číslo jednací: KUJCK 24063/2012 OZZL/11/Do datum: 3.1. 2013 vyřizuje: Mgr. Petra Doktorová telefon: 386 720 718

**Věc: Zápis z ústního jednání ve věci udělení výjimky z ochranných podmínek zvláště chráněných rostlin pro akci „Plán otvírky, přípravy a dobývání – kamenolom Ktiš, k.ú. Ktiš“**

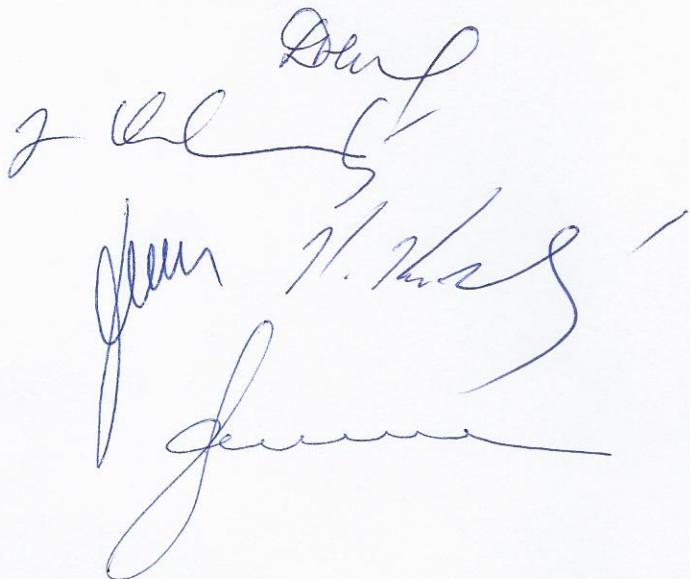
**Investor:** Jsme ochotni upravit rozsah těžebního prostoru ve smyslu požadavků stanovených odborným posudkem, vypracovaným Mgr. Vrabcem, v tom smyslu, že souhlasíme se zrušením deponie zasahující za jižní hranici dobývacího prostoru a omezením plochy těžby k hranici zakreslené v přiložené mapě.

Realizace je možná v případě, že těžební prostor bude upraven ve smyslu odborného posudku (v jižní a jihovýchodní části). Dále považujeme za nezbytné vytvoření ochranného pásmo náletových dřevin v šířce minimálně 5 m. Konkrétní vymezení bude provedeno v terénu.

Navržená opatření se zcela neshodují s našimi požadavky. Navržené podmínky budeme dále konzultovat s odborníkem z hlediska jejich dostatečnosti. Za nezbytné považujeme vymezení prostoru vyjmutého z těžby v terénu.

- Těžební prostor bude v jižní a jihovýchodní části upraven dle nákresu takto: navržená deponie nebude realizována a bude zde ponechán nálet k ochraně biotopu hruštičky před úlety prachu. Hranice bude upravena tak, že bude v první fázi respektovat hranici lesa, dále pak nákres Ing. Pavláčka, kterým byl stanoven vhodný biotop pro hruštičku. Za stávající cestou se hranice napojí na východní hranici stanoveného dobývacího prostoru podle přiloženého nákresu. K této hranici bude přidáno minimálně 5 m stávajících náletových porostů plnících funkci ochranu proti prachu. Na východní straně pak bude respektována stávající navržená hranice. V místě, kde se nenachází stávající náletový porost, bude investorem zajištěno náhradní řešení (výsadba nebo ponechání času k vytvoření náletu)

- Tato hranice bude v terénu prakticky vymezena v rámci terénní pochůzky za účasti projektanta, investora, občanských sdružení a odborníků (AOPK ČR, odborník přizvaný OS Zdravé Ktišsko), které se uskuteční za vhodných klimatických podmínek (květen 2013)
- Provoz dobývacího prostoru bude pravidelně monitorován nezávislým biologickým dozorem, který by mohl postihnout případné negativní změny v biotopu zvláště chráněných druhů a umožnil případně reagovat a upravit podmínky pro těžbu.
